DODATEK Č. 1 KE SMLouvĚ O DÍLO uzavřené dne 14. 3. 2017

Smluvní strany se dohodly, v souladu s ustanovením čl. XIII. (Závěrečná ustanovení) odst. 13.4, na uzavření tohoto dodatku č. 1, ke smlouvě o dílo na realizaci akce: „Rekonstrukce sociálních zařízení a vstupního schodiště ve vojenském ubytovacím zařízení Dědina, Pilotů 217, 160 00 Praha 6 (dále jen „VUZ“), uzavřené mezi výše uvedenými smluvními stranami dne 14. 3. 2017. Tímto dodatkem číslo 1 se smlouva mění a doplňuje takto:

ZMĚNOVÝ LIST

Název akce: **VUZ Dědina – rekonstrukce sociálních zařízení a vstupního schodiště****Předmět změny: Vstupní schodiště – podesta + schodiště**

JEZ A - A' - SCHODIŠTÉ PŘED VSTUPEM M 1:25

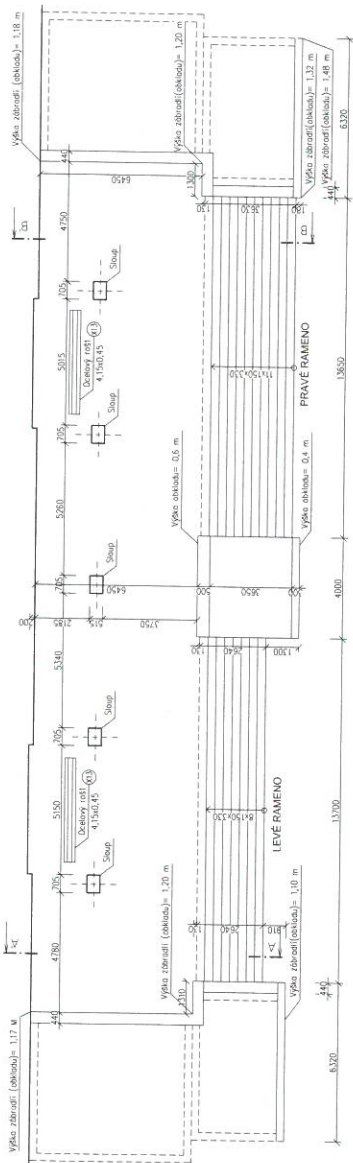
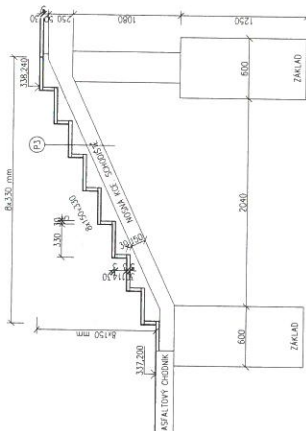
Obklad schodišťových ramen ve 100% jeho plochy nedrží a je uvolněný. Konstrukce posledních tří výstupních schodišťových stupňů je z více jak 80% velmi poškozená a nesoudržná.

Kamenná dlažba podesty je v celé ploše uvolněná a drží jen vlastní vahou. Podklad dlažby podesty je vlivem zatékání do spár poškozený a nesoudržný v celé ploše

Původní PD výkres D.1.1.13, popisuje částečnou opravu stupňů 45% a opravu podesty 70% včetně reprofilace povrchů podkladů dotčených konstrukcí.

Schodišťová ramena (stupně): Demontovat 100% obložení schodiště. Zbytky podkladu posledních třech výstupních schodů odstranit a provést nový pro montáž obložení, ostatní podklad reprofilovat dle PD ve 100% plochy. Montáž 100% obkladu schodiště s doplněním nových kamenů dle PD.

Podesta: Demontovat 100% dlažby, včetně očištění dlažby. Demontáž nesoudržného podkladu v tl. 9 cm, až na původní izolaci (viz foto). Zhotovení nové hydroizolace na 100% plochy. Provedení vyspádování celé plochy ve směru od objektu a bočních zídek ke schodišti. Zpětná montáž dlažby do betonového lože, spárování.

Po rozkrytí a obnažení podstatné části konstrukce schodiště byl zjištěn nevyhovující stav podkladních konstrukcí ve větším rozsahu, než předpokládal projekt. Vzhledem ke zjištěnému stavu souhlasím s návrhem zhotovitele na provedení nutných oprav dle skutečného rozsahu poškození původních konstrukcí schodiště.

Souhlasím s navrženým řešením. Zhotovitel připraví na oznámené změny soupis stavební prací včetně výkazu výměr.
